【新引留コーナー金物】

引込線外れ事故・外壁破損事故防止対応品

顧客名	NTT様	品名	C新コーナ-金物	
			材料	SUS430	着色		重量
			仕上げ		尺度		日付 2013.4.12
			設計	朝倉	検図	朝倉	朝倉
箇所	年月日	改訂理由及び略歴	図面番号				株式会社 朝倉製作所

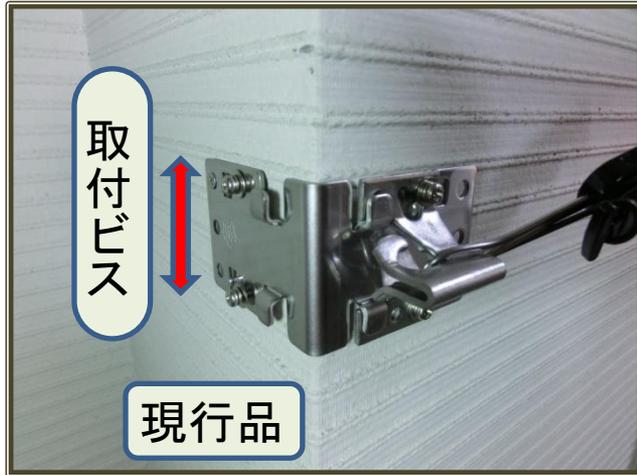
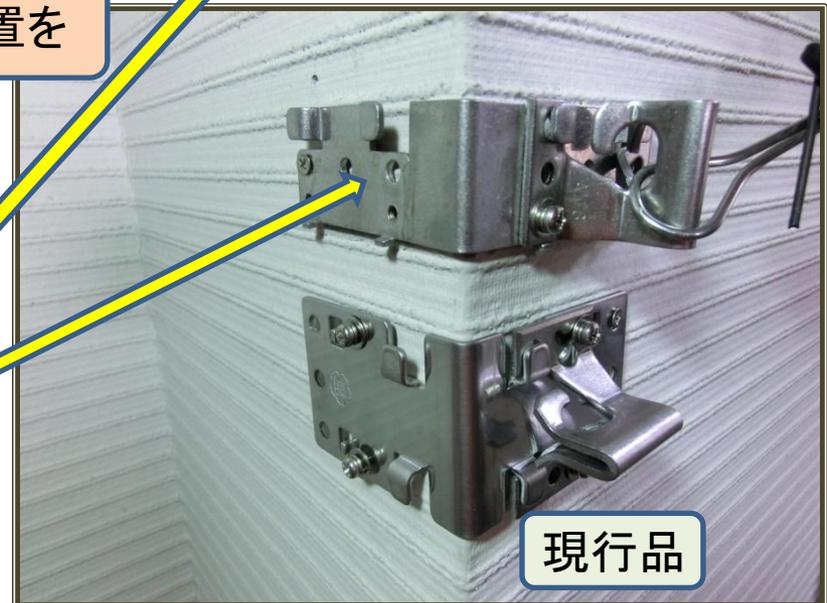
高さ:50mmを

30mmに変更

取り付けビス位置を

横一列にしました

窯業系サイディング
タイル外装

の目地に安心取り付け

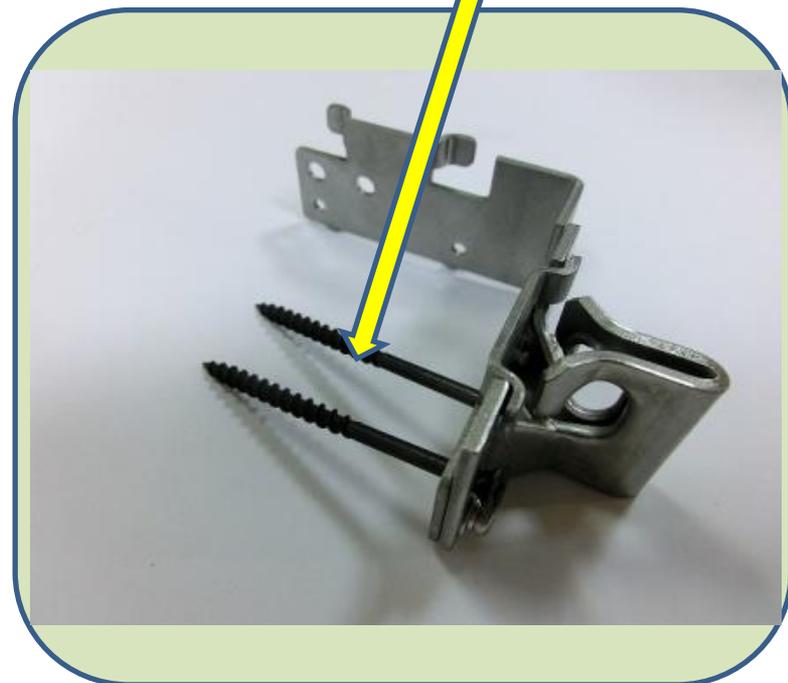
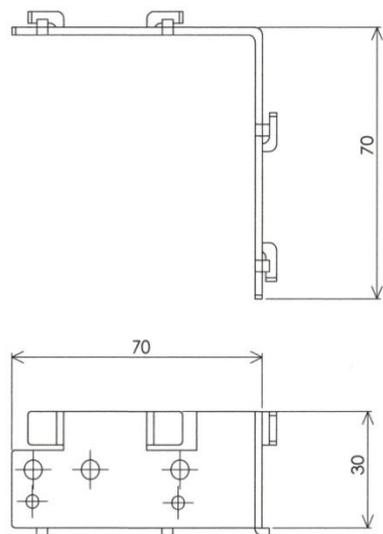
外れ事故低減に向け、

**形状変更
量産効果**

による**価格低減の実現**
